Testo dell'osservazione relativa al progetto impianto agrivoltaico avanzato "PARMA"

PREMESSA

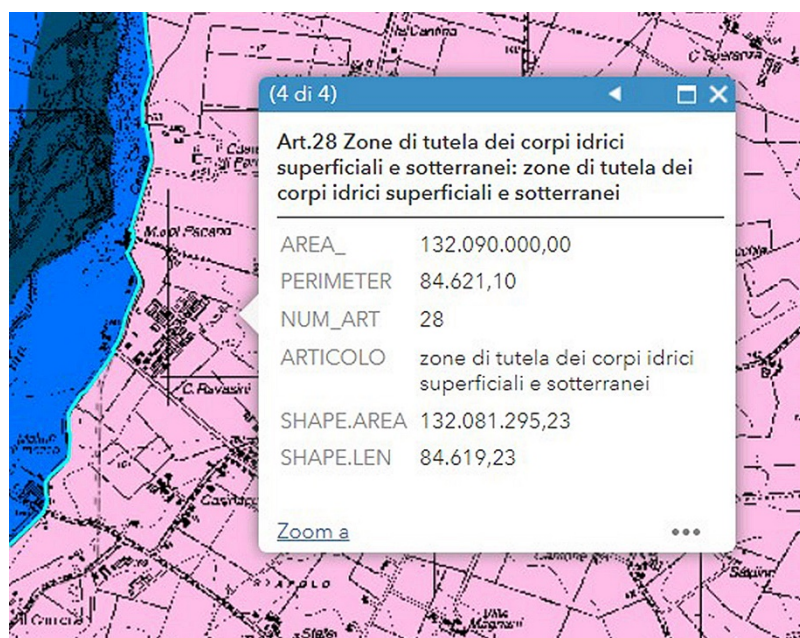
Interessare la falda d'acqua significa, con un numero così elevato di pali, poterla deviare dal suo naturale scorrimento. Il Piano Territoriale Paesistico Regionale (PTPR) dell'Emilia Romagna all'art. 28 afferma: "ZONA DI TUTELA DEI CORPI IDRICI SUPERFICIALI E SOTTERRANEI" (si veda la Cartografia sotto che indica come l'area in oggetto rientri nell'art. 28).

L'agrivoltaico non deve inserire pali in falda, perché genera un impatto negativo.

Il sottosuolo così perforato non tornerebbe come prima, ma, pieno di cicatrici, diverrebbe una via di comunicazione preferenziale per convogliare in falda tutto ciò che si presentasse in superficie.

Nelle zone di tutela dei corpi idrici (e sono molto vaste) caratterizzate da elevata permeabilità dei terreni con ricchezza di falde idriche, sono vietate: l'interramento, l'interruzione o la deviazione di tali falde acquifere sotterranee con particolare riguardo per quelle alimentanti acquedotti per uso idropotabile. Perciò per valutare in impatto sulle falde che potrebbe assumere caratteri devastanti e quindi non rispettare la legge di salvaguardia appena citata, non si può ricorrere banalmente ad un software che sforna pochi dati e affermare che la falda non subirà alcuna interferenza. La questione è seria e dovrebbe essere oggetto di analisi con prove in campo, monitoraggi annuali/stagionali nel tempo, prima di realizzare un agrivoltaico in queste condizioni.
